Referitor la: Inițiere PUZ Sector 2 al Municipiului București

"P.U.Z. COORDONATOR SECTOR 2, BUCUREȘTI " - FAZA – INFORMAREA POPULAȚIEI – sesizări cetățeni

Subscrisa **URBE 2000 S.R.L.**, persoană juridică română, cu sediul social în B-dul Unirii nr. 66, Bl. K3, Sc.1, Et.1, Ap.3, Sector 3, București, în calitate de proiectant al documentației **PLAN URBANISTIC ZONAL SECTOR 2**, formulăm prezenta

Extras din PUZ Sector 2, aflat in faza Informarea Populatiei, Faza a III-a

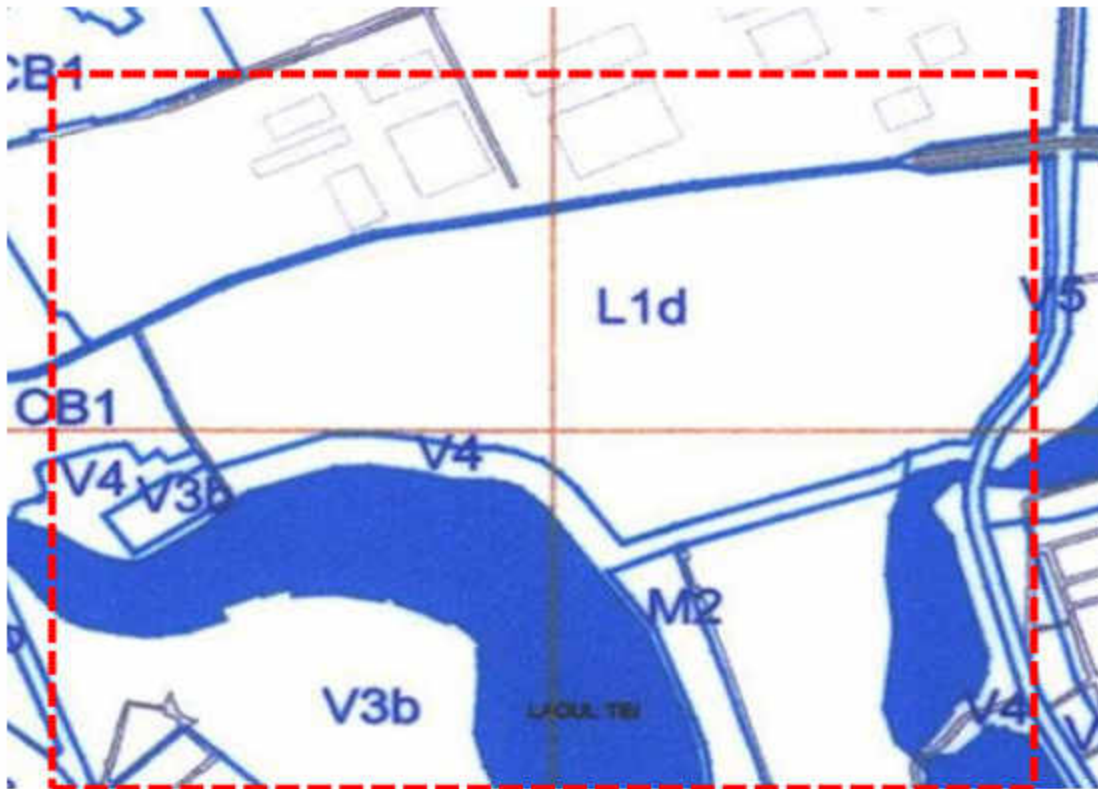
- d) **Am constatat că cele două planșe propuse în această etapă sunt de o superficialitate bolnăvicioasă** – practic apar ca "Baze de agrement ..." (V3a) și "Complexe și baze sportive" (V3b) zone întregi, pe care în prezent există locuințe colective – vezi zona Lacului Tei sau ca "Subzona transporturilor rutiere" zona ansamblului rezidențial Emerald. Să înțelegem că intenționați demolarea acestor ansambluri? În Sudul Șoselei Fabrică de Glucoză apare figurată zona L1d – fără nici o legătură cu ansamblurile de construcții cu regim mare de înălțime ce se există acolo. Acestea sunt doar câteva exemple, practic pe planșele pe baza cărora se dorește consultarea publică **s-au inserat câteva dintre intențiile**

P.M.B, neexistând raportarea, firească, la existent. Acest fapt nu poate decât să inducă în eroare. În consecință considerăm că etapa de consultare publică trebuie reluată după corelarea planșei de reglementări propuse cu situația existentă și punerea la dispoziția publicului într-un limbaj nontehnic, a tuturor informațiilor aferente propunerii PUZ – conform Ordinului MDRT nr. 2701/2010.

**d)** În prezent, în PUZ Sector 2, aflat în etapa de avizare, terenurile din **zona Lacul Tei** – terenuri ce compun Complexul studentesc Lacul Tei, sunt încadrate (preluând reglementarea din P.U.G. Municipiul București aprobat prin H.C.G.M.B. nr. 269/2000) în cadrul unității teritoriale de referință V3b (Complexe și baze sportive), la care se adaugă și zona specială S1, conform solicitării instituțiilor abilitate. Totodată se poate observa și încadrarea terenurilor ansamblului rezidențial Emerald (teren pe care l-ați menționat în conținutul sesizării) în zona funcțională mixtă, urmare a efectelor juridice produse în teritoriu concretizate prin edificarea construcțiilor.

Terenurile din sudul Șoselei Fabricii de Glucoză, pe care de asemenea le-ați menționat, sunt încadrate majoritar în UTR M – zonă mixtă, având totodată și o zonă care va fi destinată edificării unor unități funcționale cu destinația de învățământ, dar și cu destinația de culte, conform PUZ Sector 2, aflat în etapa de avizare.

Extras din PUZ Sector 2, aflat în faza Informarea Populației, Faza a III-a

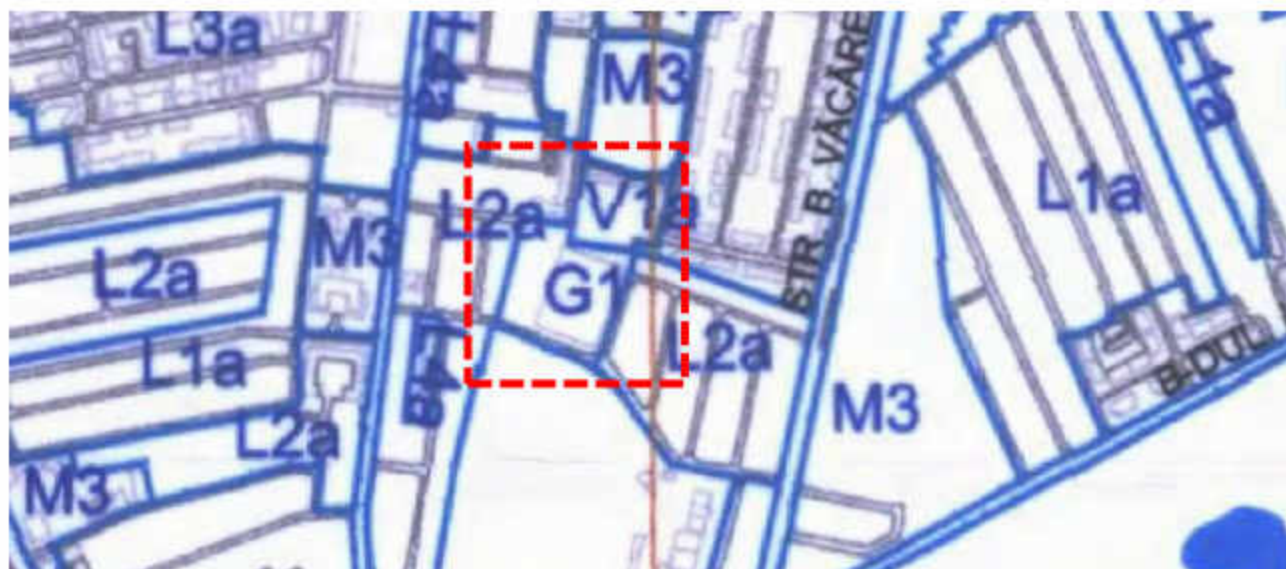
- f) **Privitor la Floreasca, constatăm că această propunere susține distrugerea iremediabilă a acestui Cartier. Astfel, am fost șocați să constatăm eroarea preluată din P.U.G, de a insera o zona M3 în inima cartierului Floreasca, în mijlocul Parcului Garibaldi (fost Cinema Floreasca). Stimați edili și proiectanți, prin prezenta propunere, prevalându-vă de existența clădirii unui fost cinematograful – actualmente spațiu de evenimente (ce ocupă ~8% din suprafață în discuție, încălcând flagrant articolul 71 din Ordonanța de Urgență a Guvernului 114/2007, în mod abuziv, vă propuneți să extindeți regimul de construire pe mai bine de jumătate din parc la P+4 / 60% + P+2 / 15%.**

Acest parc este și așa foarte mic raportat la nevoia de interacțiune și joacă a copiilor din zona, este singurul loc liniștit de plimbare și socializare a câtorva mii de oameni care locuiesc în aria mărginită de Calea Floreasca, Strada Georges Bizet, Strada Barbu Văcărescu, Strada Gheorghe Banciulescu. Micșorându-l și fragmentându-l **faceți un rău imens locuitorilor din Floreasca.**

**Solicităm imperios, atât Primăriei Sectorului 2, cât și Primăriei Generale a Municipiului București, interzicerea edificării oricărei construcții în Parcul Garibaldi, păstrarea unitară a acestuia și în măsura în care este posibil, extinderea pe o parte din incinta actualii Autobaze Floreasca!**

f) Subzona M3 din „inima Cartierului Floreasca, in mijlocul Parcului Garibaldi” este încadrată conform P.U.G. Municipiul București aprobat prin H.C.G.M.B. nr. 269/2000, astfel încât zona aferenta fostului cinematograful floreasca este asimilat UTR-ului M – zonă mixtă. În această situație, zona M este micșorată considerabil după cum se poate observa și din imagini, pentru a nu afecta spațiul verde, pentru a reda zona cetățenilor și pentru a asigura dezvoltarea coerentă în teritoriu.

*P.U.Z. Sector 2, Bucuresti, aprobat cu H.C.L.S.2. nr. 99/2003, in prezent expirat*

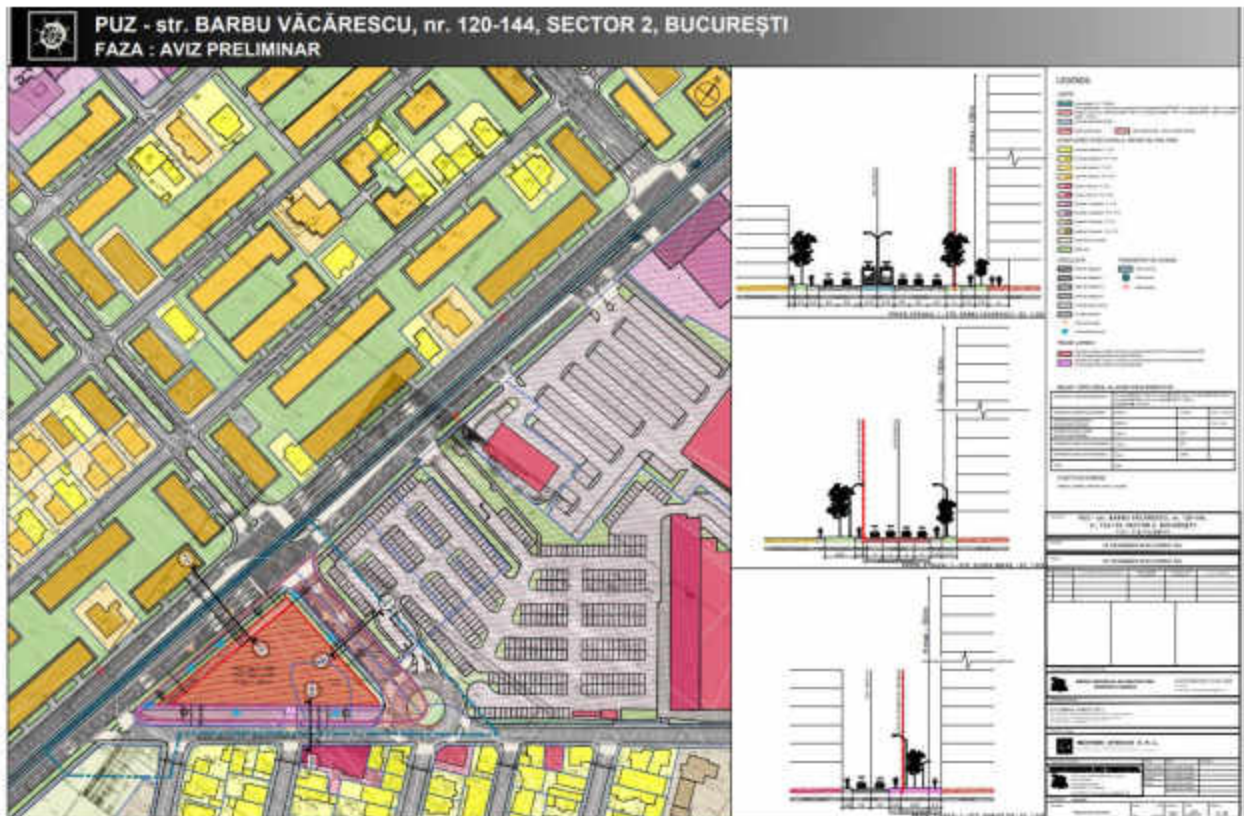
- h) Zona ce formează în prezent Autobaza Floreasca apare în planșă divizată în spațiu verde (V1a) și G1 – "Subzona construcțiilor și amenajărilor pentru gospodărire comunală". Cum se intenționează utilizarea acestei zone G1 ? Locuitorii din Floreasca s-au săturat de prezența acestei incinte fără viață în inima cartierului. Ni se promisese de către Primăria Generală a Municipiului București un parcaj etajat - util pentru eliberarea Căii Floreasca de mașinile parcate în lungul acesteia și descongestionarea traficului. **Vă solicităm să realizați acea parcare, spații verzi și funcțiuni socioculturale în locul Autobazei Floreasca.**

**h)** Terenul pe care se găsește în prezent Autobaza Floreasca este încadrat în cadrul P.U.G. Municipiul București aprobat prin H.C.G.M.B. nr. 269/2000 în **UTR V1a** – spații verzi publice cu acces nelimitat: parcuri, grădini, scuaruri și fâșii plantate publice și în **UTR G1** – subzona construcțiilor și amenajărilor pentru gospodărie comunală

Conform P.U.Z. Sector 2, aprobat cu H.C.L.S.2. nr. 99/2003, în prezent expirat, zona discutată este încadrată în UTR M3b – zonă mixtă situată în teritorii destructurate sau în curs de constituire în care autorizarea construcțiilor este posibilă numai în baza unui plan urbanistic special elaborat pentru acest teritoriu, partial în UTR V1a – parcuri, grădini, scuaruri și fâșii plantate publice, plantații de aliniament artere principale, secundare, plantații promenade pietonale, amenajări locale ambientale, și partial în UTR L3a2 – locuințe colective medii cu P+3 – P+4 niveluri formând ansambluri preponderant rezidențiale situate în afara zonei protejate și în afara perimetrului central al Municipiului București și partial în CB3 – subzonă situată în afara perimetrului central, care grupează funcțiuni complexe de importanță supramunicipală și municipal, Planuri Urbanistice Zonale.

La elaborarea Planului Urbanistic Zonal Sector 2, aflat în etapa de avizare, Autobaza Floreasca este încadrată în UTR M- permitând atât realizarea unor funcțiuni culturale, socioculturale, așa cum solicitati, dar și realizarea unor parcuri etajate, precum și realizarea unor spații verzi de legătură cu parcul Floreasca.
